**Guide de l'utilisateur – CNB 2010**  
**Commentaires sur le calcul des**  
**structures (Partie 4 de la division B)**

**Pages mises à jour**  
**2013**

## Errata

### Modifications — Guide de l'utilisateur – CNB 2010, Commentaires sur le calcul des structures (Partie 4 de la division B)

**Figure I-31**  
Fermes courantes composées d'éléments à arêtes vives

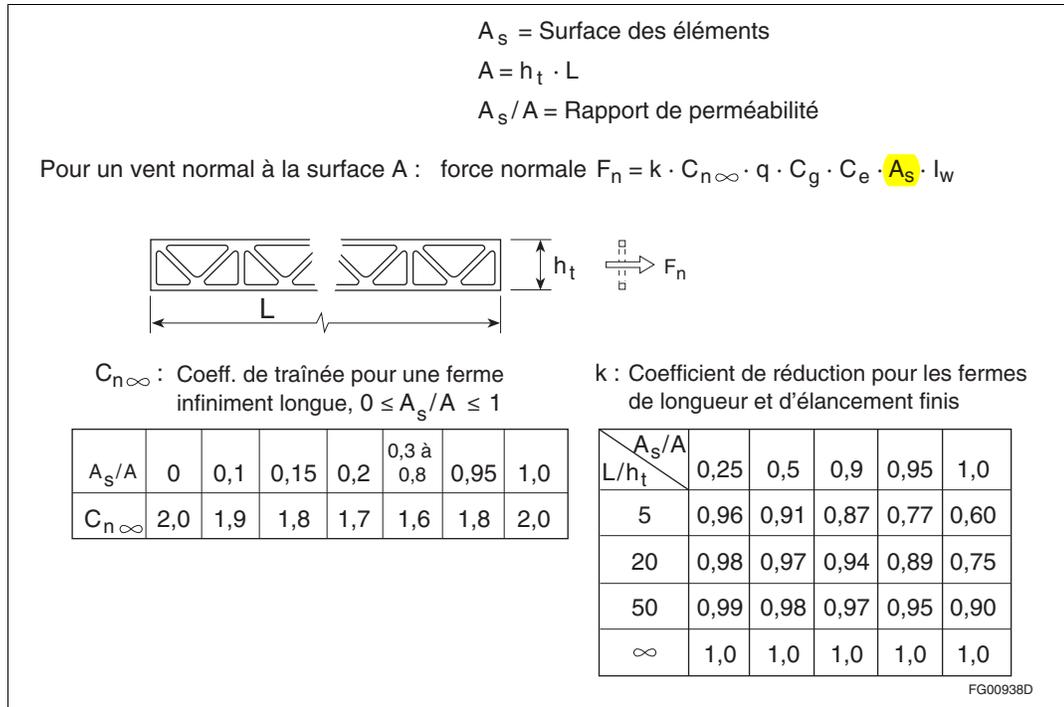
Commentaire	Renvoi	Date (a-m-j)	Description
D	Paragraphe 12 et 16	2012-12-21	Supprimer le libellé suivant : « due à la charge permanente ».
D	Paragraphe 18	2012-12-21	Supprimer, à deux endroits dans le paragraphe, le libellé suivant : « sous la charge permanente ».
I	Figure I-1	2012-12-21	Corriger la figure I-1. Corriger le renvoi dans la note (1) comme suit : 4.1.7.2. 3).
I	Figure I-15	2012-12-21	Corriger le renvoi dans la note (7) comme suit : « (voir la figure I-10 pour la définition de b) ».
I	Équation (7)	2012-12-21	Supprimer l'italique au « N » dans le numérateur et remplacer le « 1 » par « i=1 » dans le dénominateur.
I	Figure I-24	2012-12-21	Corriger les équations $F_n$ et $F_t$ comme suit : $F_n = I_w C_f C_n q C_g C_e h l$ $F_t = I_w C_f C_t q C_g C_e h l$
I	Figure I-31	2013-10-31	Dans l'équation $F_{nv}$ , remplacer « $A_g$ » par « $A_s$ ».
